## Руководство по работе со стартовым набором ATAVRDRAGON

Данное руководство применяется для работы со всеми стартовыми наборами ATAVRDRAGON, которые имеют серийный номер печатной платы A.0601.3.1000.C (далее – ATAVRDRAGON).

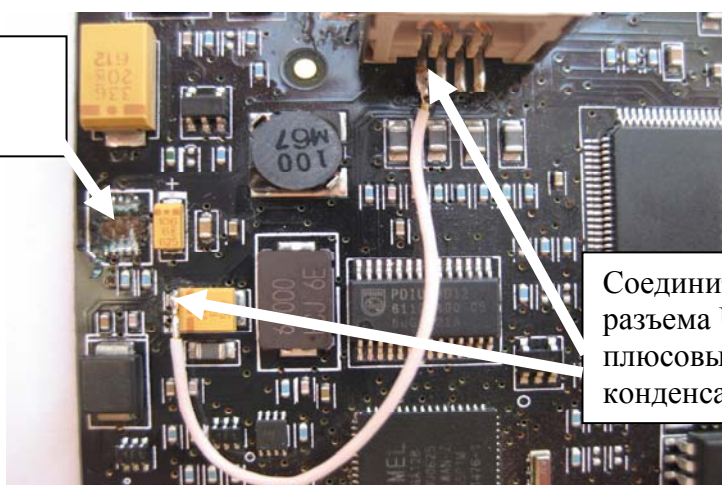
Данная серийно выпускаемая версия ATAVRDRAGON имеет следующую особенность: цепь стабилизации питания на плате набора спроектирована с ошибкой. В условиях наведенной электромагнитной помехи или помехи по цепи питания выходит из строя основной элемент цепи питания – микросхема TPS61020DRCRG4, что сопровождается её сильным разогревом (см. рис.1, белым прямоугольником выделен регулятор TPS61020DRCRG4).

1. Кабель USB должен сначала подключаться к ATAVRDRAGON, а затем к компьютеру; отключение нужно производить в обратном порядке.
2. Не рекомендуется касаться руками элементов на плате набора ATAVRDRAGON при включенном питании, так как это вызывает наводки на цепи питания и может привести к выходу из строя узла стабилизации питания стартового набора (микросхемы TPS61020DRCRG4).
